ECE/TRANS/WP.29/2007/64  
12 juillet 2007

Proposition de complément 29 à la série 03 d'amendements au Règlement n° 37  
(Lampes à incandescence destinées à être utilisées dans les feux homologués)

Communication du Groupe de travail de l'éclairage  
et de la signalisation lumineuse

Feuille H4/2, tableau, dernière ligne (lampe à incandescence étalon), modifier comme suit:

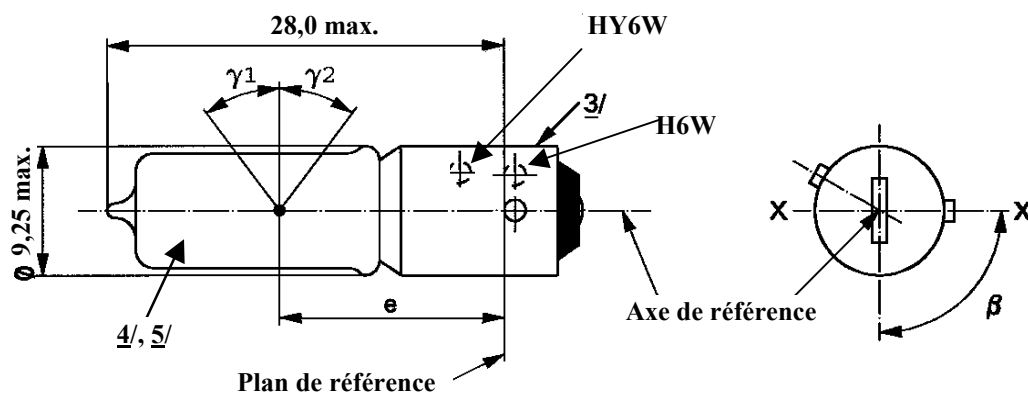
Flux lumineux de référence à environ	12 V	1 250	750
	13,2 V	1 650	1 000»

Feuille H21W/1

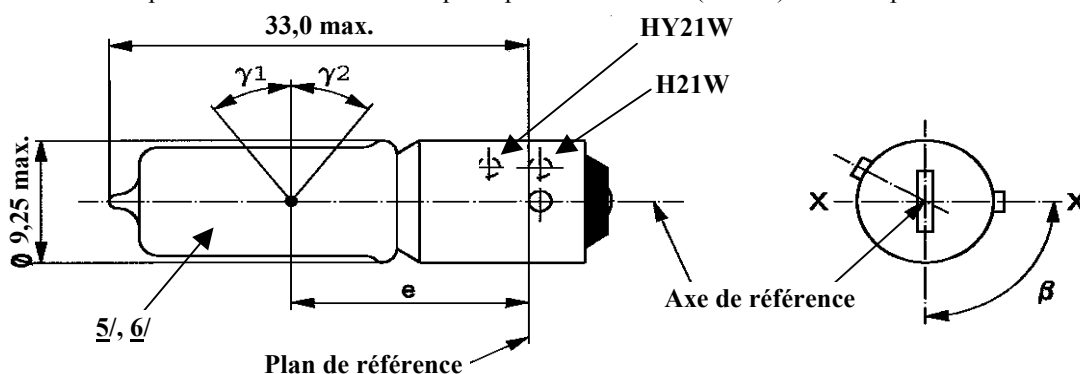
Feuille H21W/1, modifier comme suit:

Dimensions en mm		Lampes à incandescence de fabrication courante			Lampe à incandescence étalon
		min.	nom.	max.	
e			20,0 <u>1/</u>		20,0 ± 0,25
f	12 V			3,8	3,8 + 0/ - 1
	24 V			4,5	
Déviation latérale <u>2/</u>				<u>1/</u>	0,0 ± 0,15 <u>3/</u>
$\beta$		82,5°	90°	97,5°	90° ± 5°
$\gamma_1, \gamma_2$ <u>4/</u>		45°			45° min.
Culot:	H21W:	BAY9s	suivant la Publication 60061 de la CEI (feuille 7004-9-1)		
	HY21W:	BAW9s	suivant la Publication 60061 de la CEI (feuille 7004-149-1)		
CARACTÉRISTIQUES ÉLECTRIQUES ET PHOTOMÉTRIQUES					
Valeurs nominales	Volts		12	24	12
	Watts		21	21	21
Tension d'essai	Volts		13,5	28,0	13,5
Valeurs normales	Watts		26,25 max.	29,4 max.	26,25 max.
	Flux lumineux	H21W	600 ± 12 %	600 ± 15 %	
		HY21W	300 ± 17 %	300 ± 20 %	
Flux lumineux de référence à environ				12 V	Blanc: 415 lm
				13,2 V	Blanc: 560 lm
				13,5 V	Blanc: 600 lm

Figure 1 – Dessin principal

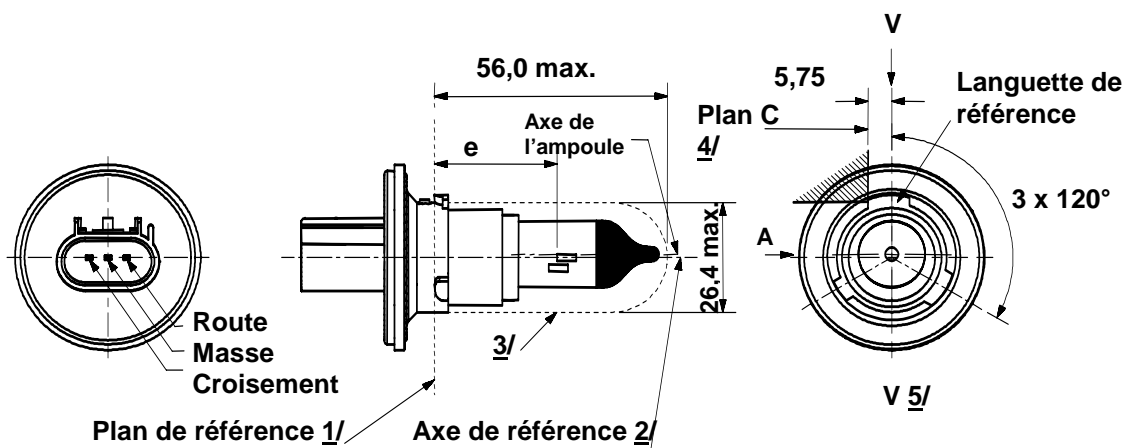
Insérer les nouvelles feuilles HS6/1 à 4, entre la feuille HS5/4 et la feuille P13W/1, ainsi conçues:

Figure 3  
Partie sans distorsion 6/  
et revêtement opaque 7/

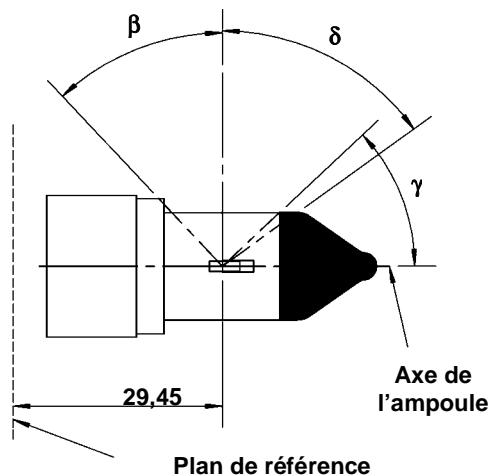
- 6/ La partie cylindrique de l'ampoule doit être exempte de distorsion optique axiale et cylindrique entre les angles  $\beta$  et  $\delta$ . Cette exigence s'applique à la totalité de la circonférence de l'ampoule comprise entre les angles  $\beta$  et  $\delta$  et il n'est pas nécessaire qu'elle soit vérifiée dans la partie à revêtement opaque.

- 7/ Le revêtement opaque doit au moins s'étendre jusqu'à la partie cylindrique de l'ampoule et sur la totalité du sommet de celle-ci. Elle doit en outre au moins s'étendre jusqu'à un plan parallèle au plan de référence contenant l'intersection de l'angle  $\gamma$  avec la surface extérieure de l'ampoule comme indiqué dans la figure 3 (vue dans la direction B comme indiqué sur la feuille HS6/1).

Figure 4  
Excentricité de l'ampoule 8/

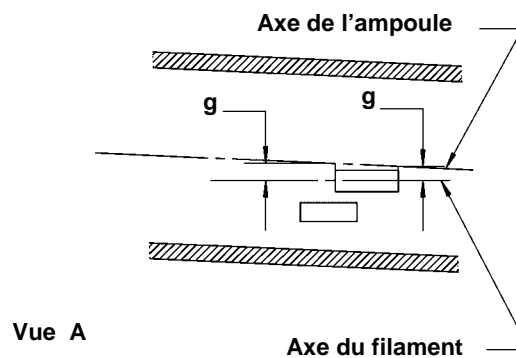
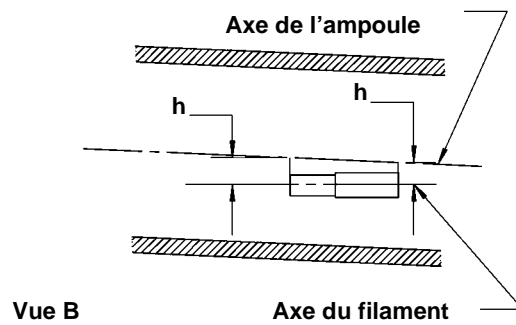
- 8/ L'excentricité du filament-croisement par rapport à l'axe de l'ampoule mesuré dans deux plans parallèles au plan de référence où la projection de la partie extérieure des spires terminales la plus proche ou la plus éloignée du plan de référence coupe l'axe du filament.

Figure 5  
Occultation de la lumière en direction du culot 9/

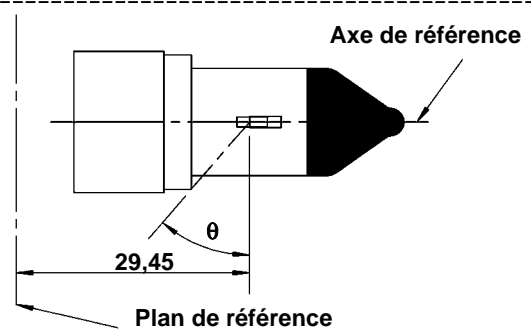
- 9/ La lumière doit être occultée au niveau de l'extrémité du culot de l'ampoule couvrant l'angle  $\theta$ . Cette exigence s'applique tout autour de l'axe de référence, quel que soit le sens.

Figure 6  
Position et dimensions des filaments 10/, 11/, 12/, 13/, 14/

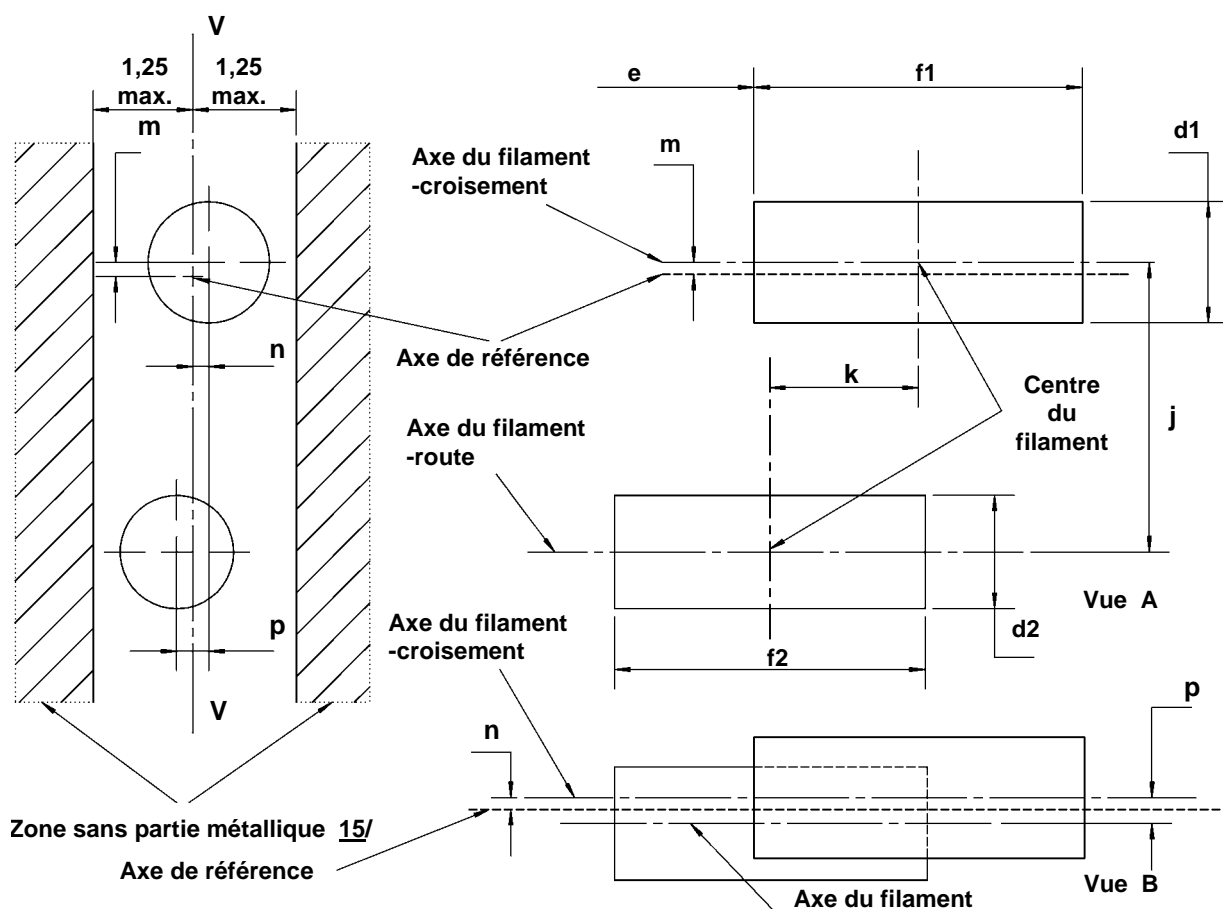
- 10/ Les dimensions j, k et p sont mesurées depuis le centre du filament-croisement jusqu'au centre du filament-route.
- 11/ Les dimensions m et n sont mesurées depuis l'axe de référence jusqu'au centre du filament-croisement.

- 12/ Les deux axes des filaments doivent être maintenus dans une inclinaison de 2° par rapport à l'axe de référence autour du centre de chaque filament.

- 13/ Observations concernant les diamètres des filaments: pour le même fabricant, le diamètre du filament d'une lampe à incandescence étalon et d'une lampe à incandescence de fabrication courante doit être le même.

- 14/ Dans le cas du filament-route comme dans celui du filament-croisement, la distorsion du filament doit équivaloir à  $\pm 5\%$  du diamètre du filament à partir d'un cylindre.

- 15/ La zone sans partie métallique délimite les emplacements des fils de sortie sur le chemin optique. Aucune partie métallique ne doit se trouver dans la zone grisée (voir fig. 6).
